Département de l'YONNE
Commune de GRON

pour un projet de centrale photovoltaïque au sol

sollicité par la SARL GDSOL 55

RAPPORT, CONCLUSIONS et AVIS
du commissaire enquêteur
José JACQUEMAIN

Figure 1 - Sous-trame "Forêt" du SRCE de Bourgogne autour de la commune de Gron (http://www.bourgogne-franche-comte.developpement-durable.gouv.fr/IMG/pdf/srce_bourgogne_atlas_planche_b1_cle6ab965.pdf)

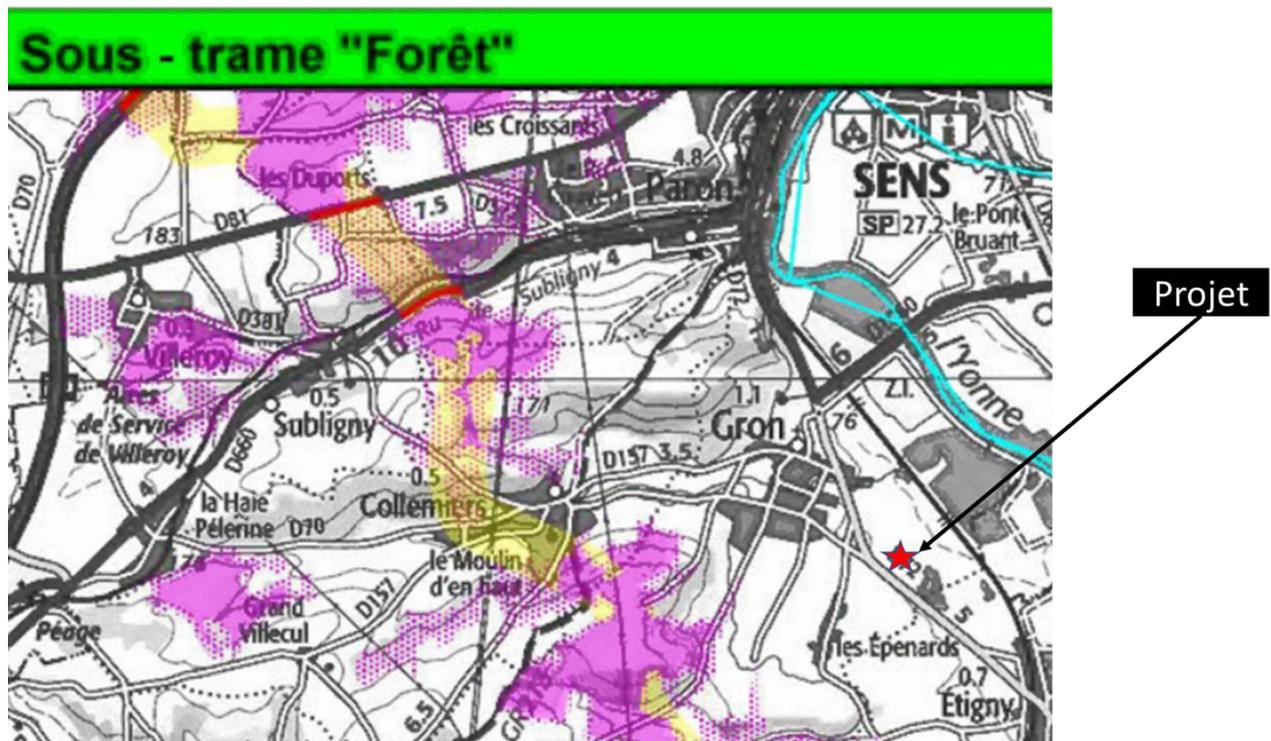
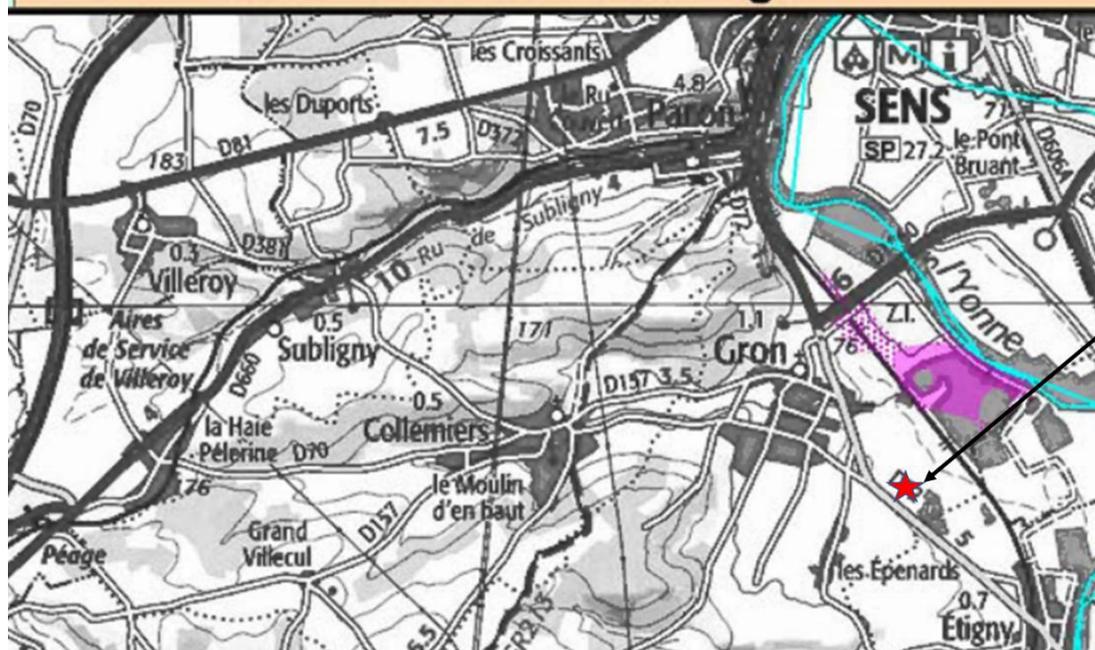
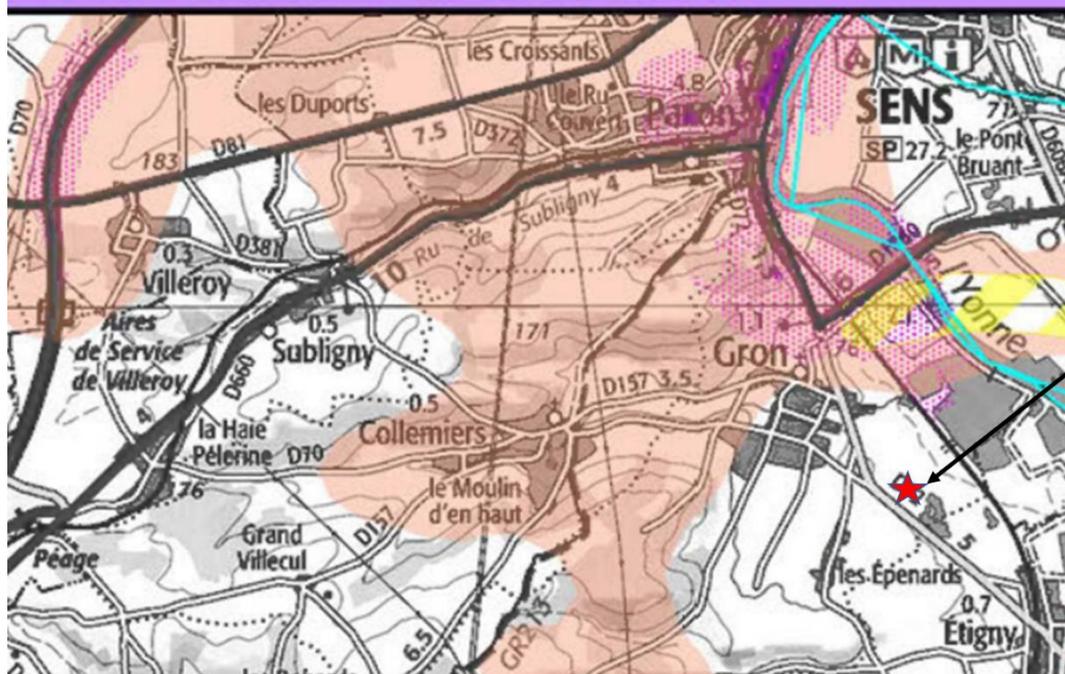
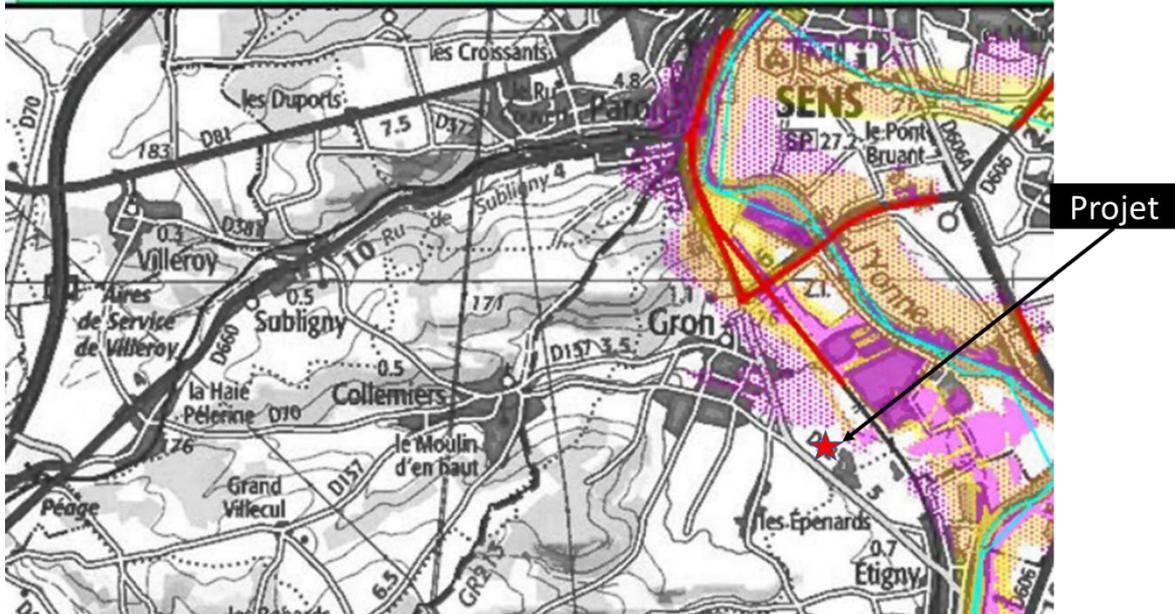
« Mon avis est défavorable car le site du projet se situe exactement sur l'important corridor interrégional de biodiversité du nord de l'Yonne à restaurer entre le Gâtinais et la forêt d'Othe. Cette restauration qui permettrait d'assurer la continuité écologique entre le Pays d'Othe et le Gâtinais figurait parmi les actions prioritaires du SRCE (Schéma régional de cohérence écologique de Bourgogne, Action n° 23). Il faudrait tenir compte des corridors lorsqu'il s'agit d'implanter une installation aussi impactante du point de vue écologique. Le faible coût de ces terrains devrait inciter les pouvoirs publics à les acquérir pour leur permettre de jouer pleinement leur rôle dans la restauration de ce corridor du nord du département. Il y a urgence car dans cette zone d'autres projets du même genre seront vraisemblablement déposés. »

Ces 5 sous-trames sont détaillées à une échelle de 1/100 000^e permettant une analyse plus locale des enjeux identifiés par le SRCE. Une analyse des cartographies de ces 5 sous-trames a été menée et est détaillée au paragraphe 4.9.5, page 181 de l'étude d'impact. Ces éléments sont repris et complétés ci-dessous pour répondre à l'observation de M. Plaisance.

La commune de Gron n'est pas identifiée dans le Schéma Régional de Cohérence Ecologique comme une commune à actions prioritaires en faveur des continuités écologiques en Bourgogne. **La zone d'étude ne fait pas partie d'une sous-trame du SRCE et ne présente donc pas d'enjeu sur les continuités écologiques.**

Figure 7 - Sous-trame "Forêt" du SRCE de Bourgogne autour de la commune de Gron (http://www.bourgogne-franche-comte.developpement-durable.gouv.fr/IMG/pdf/srce_bourgogne_atlas_planche_b1_cle6ab965.pdf)

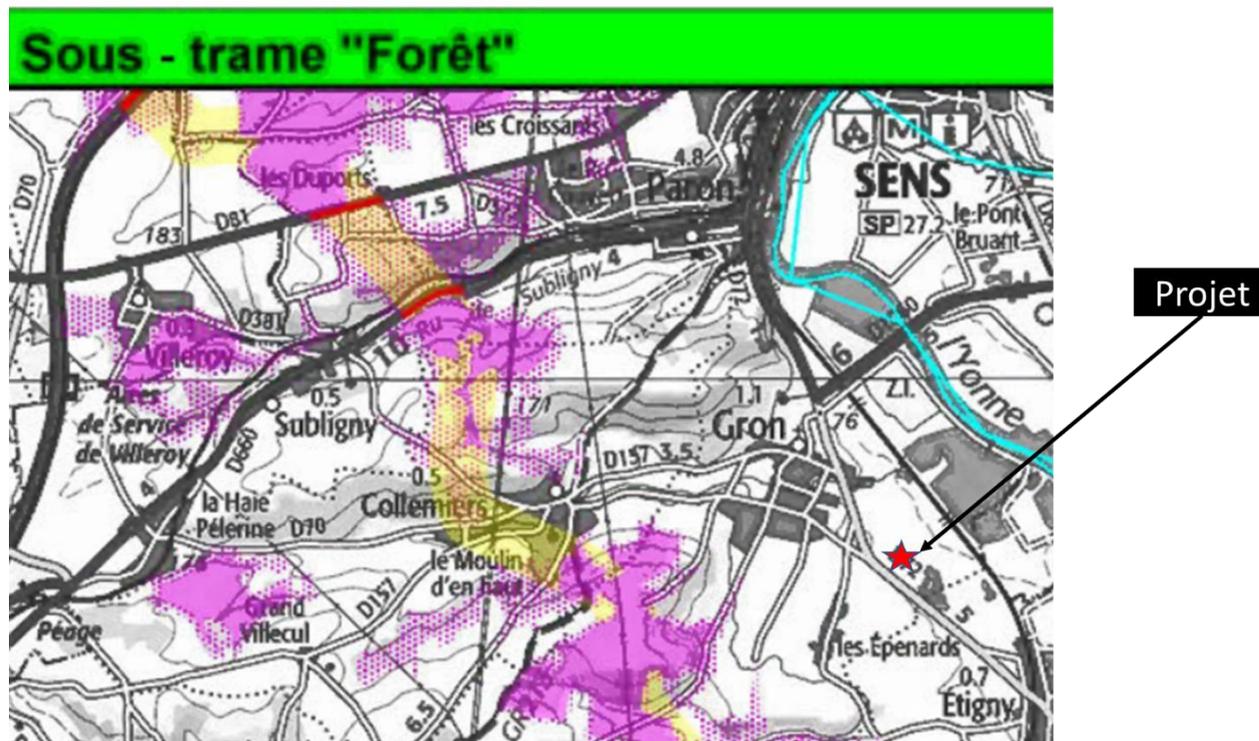
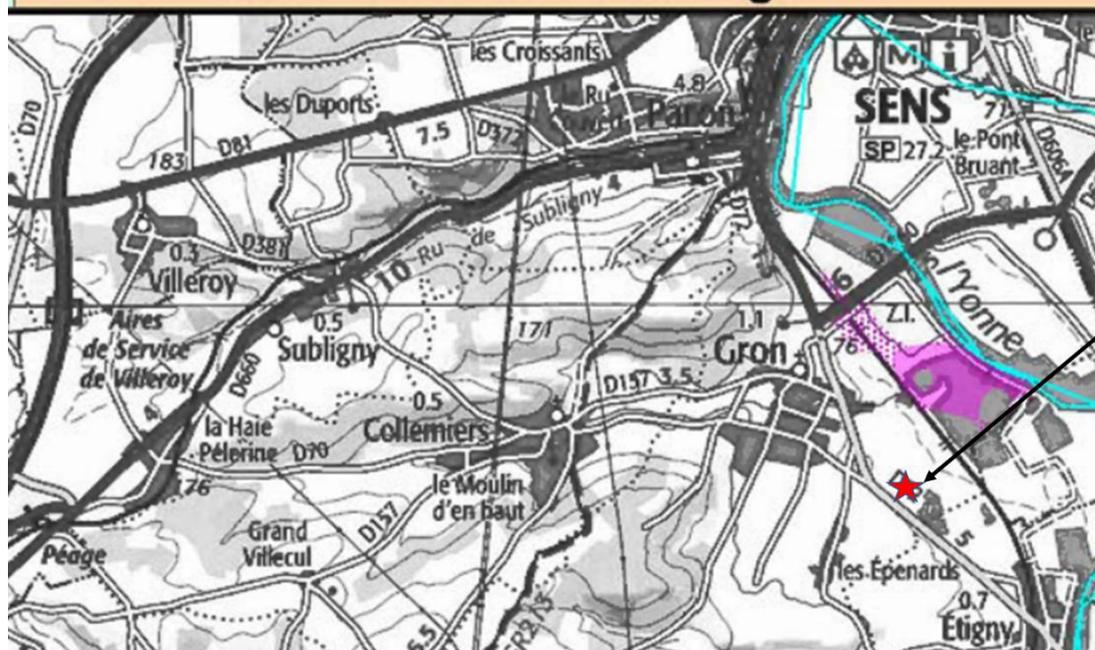
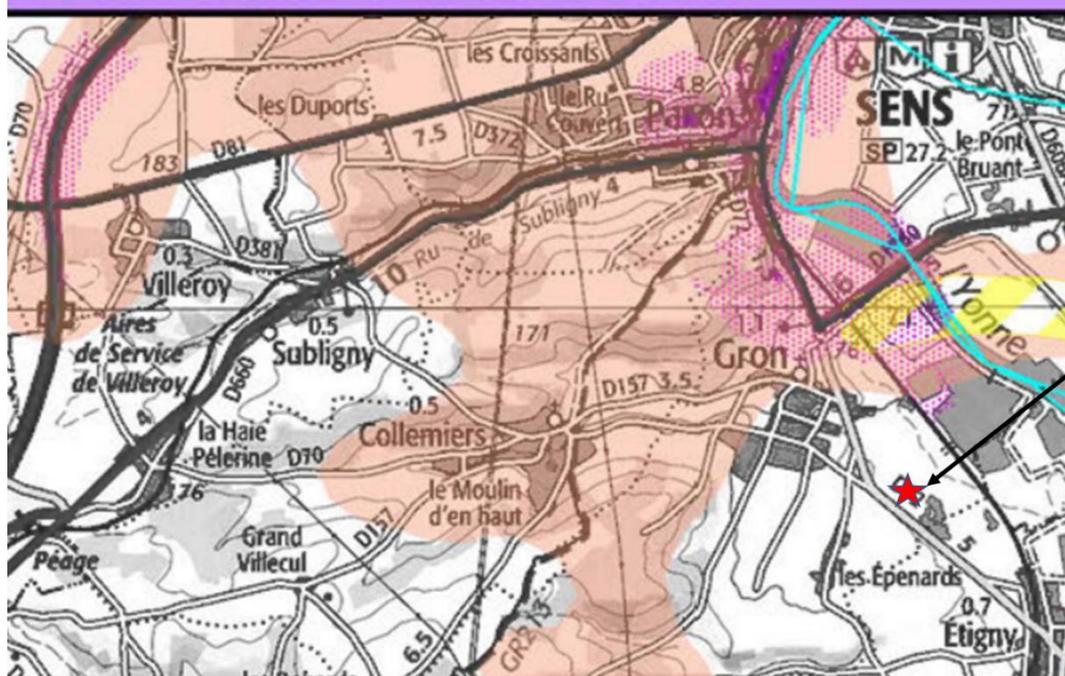
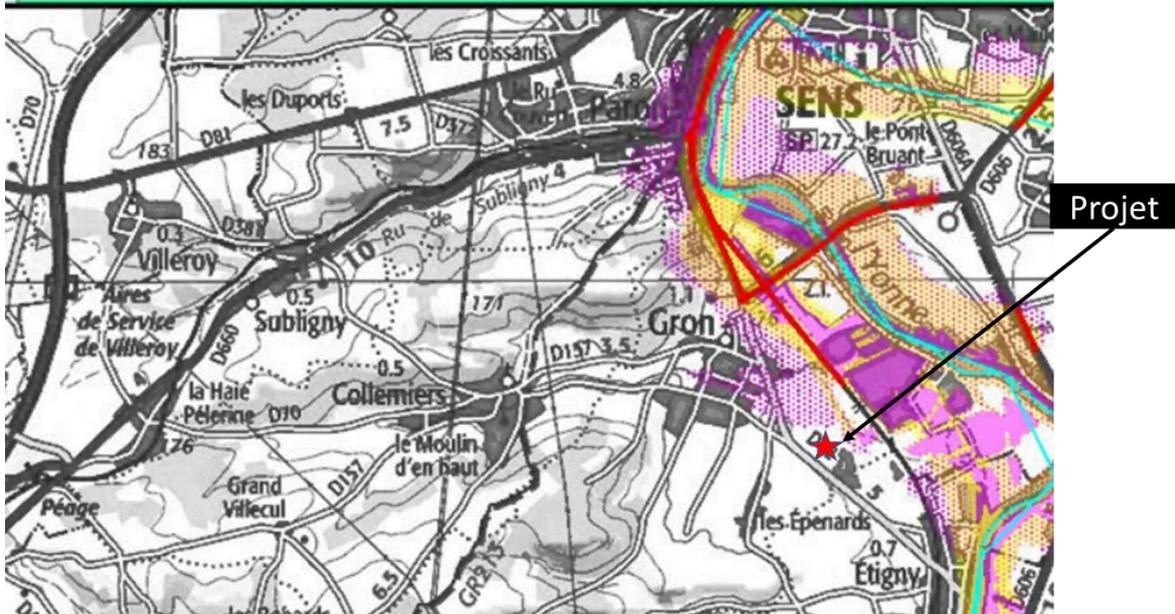
« Mon avis est défavorable car le site du projet se situe exactement sur l'important corridor interrégional de biodiversité du nord de l'Yonne à restaurer entre le Gâtinais et la forêt d'Othe. Cette restauration qui permettrait d'assurer la continuité écologique entre le Pays d'Othe et le Gâtinais figurait parmi les actions prioritaires du SRCE (Schéma régional de cohérence écologique de Bourgogne, Action n° 23). Il faudrait tenir compte des corridors lorsqu'il s'agit d'implanter une installation aussi impactante du point de vue écologique. Le faible coût de ces terrains devrait inciter les pouvoirs publics à les acquérir pour leur permettre de jouer pleinement leur rôle dans la restauration de ce corridor du nord du département. Il y a urgence car dans cette zone d'autres projets du même genre seront vraisemblablement déposés. »

Ces 5 sous-frames sont détaillées à une échelle de 1/100 000^e permettant une analyse plus locale des enjeux identifiés par le SRCE. Une analyse des cartographies de ces 5 sous-frames a été menée et est détaillée au paragraphe 4.9.5, page 181 de l'étude d'impact. Ces éléments sont repris et complétés ci-dessous pour répondre à l'observation de M. Plaisance.

La commune de Gron n'est pas identifiée dans le Schéma Régional de Cohérence Ecologique comme une commune à actions prioritaires en faveur des continuités écologiques en Bourgogne. **La zone d'étude ne fait pas partie d'une sous-trame du SRCE et ne présente donc pas d'enjeu sur les continuités écologiques.**
